Република Србија
Аутономна Покрајина Војводина
Град Сомбор
ГРАДСКА УПРАВА
ОДЕЉЕЊЕ ЗА ПРОСТОРНО ПЛАНИРАЊЕ,
УРБАНИЗАМ И ГРАЂЕВИНАРСТВО
Број: 350-1/2019-V
Дана: 12.03.2020.год.
Сомбор

ПРЕДМЕТ: Примедбе на Нацрт Плана детаљне регулације Блока 81 у Сомбору.

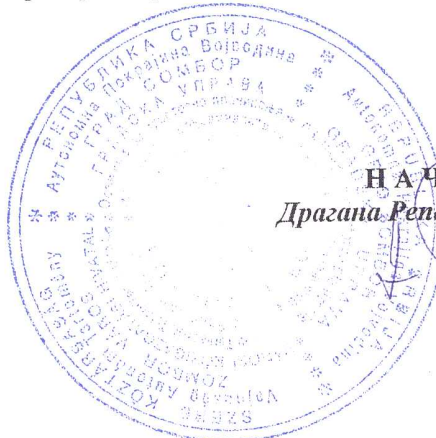
3. На стр.70 у тексту „Грађевинска линија се поклапа са регулационом линијом према улици Филипа Кљајића и према улици Сивачки пут на парцелама број 7769, 7767/1, 7767/2, 7766 К.О.Сомбор I у блоку А4.“.

Према ул.Филипа Кљајића ни на једну грађевинску парцелу грађевинска линија се не поклапа са регулационом линијом. Потребно је дати решење у складу са постојећем стањем на терену.
